“Por medio de la cual se declara el desistimiento de una solicitud de licencia de intervención y ocupación del espacio público para la modificación del andén localizado frente al predio identificado con nomenclatura Carrera 18A No.134A – 17, de la Urbanización Nueva Autopista 1 Sector de la localidad de Usaquén”.

RESOLUCIÓN No. **0506** DE **12 MAYO 2015** 2015
Continuación de la resolución

Sección transversal indicada en el plano U38/4-7. Fuente Planoteca BDGC de la SDP

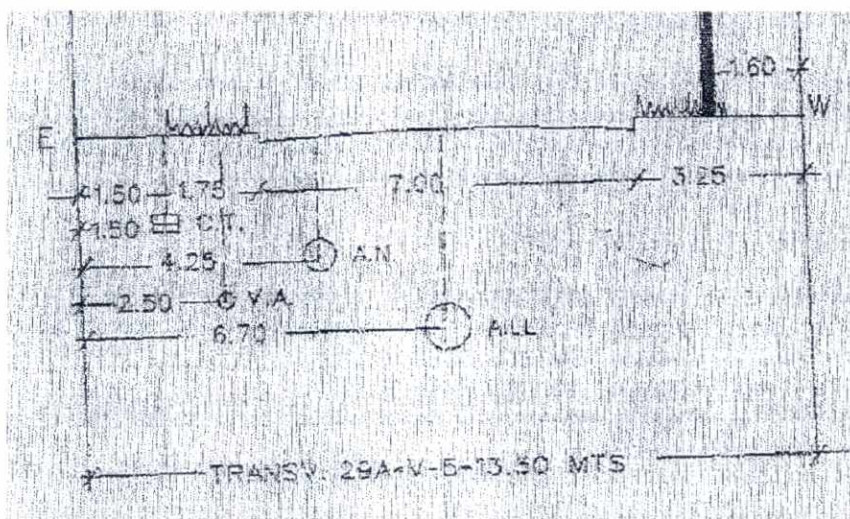
En el análisis de la información gráfica presentada, se observa que las dimensiones presentadas en el proyecto de intervención no corresponden con las identificadas el perfil vial representado y que forma parte del plano urbanísticos U38/4-7 correspondiente a la urbanización Nueva Autopista I Sector, en razón de lo cual se realizó la solicitud de “la confirmación del perfil vial del predio de la solicitud ante la posible modificación del mismo” a la Dirección de Vías Transporte y Servicios Públicos de esta entidad que en el marco de sus competencias, emitió concepto con número 3-2015-01195 en respuesta a la solicitud de complementación del proceso de estudio de la solicitud de Licencia de Intervención y Ocupación del espacio Público de la siguiente manera:

De acuerdo con lo señalado en le plano definitivo U38/4-7, el perfil vial de la Carrera 18 A (Transversal 29 A en el plano), vía colindante con el predio de la consulta, es el siguiente:

- En el perfil vial de la vía colindante con el predio de la solicitud representado en el plano urbanístico U38/4-7 se identifica una zona verde la cual debe mantenerse para el área que no se afecta con la construcción de la rampa de acceso vehicular, incorporando los criterios de zonas verdes y jardines planteados en la Cartilla de Andenes, Decreto Distrital 602 de 2007.
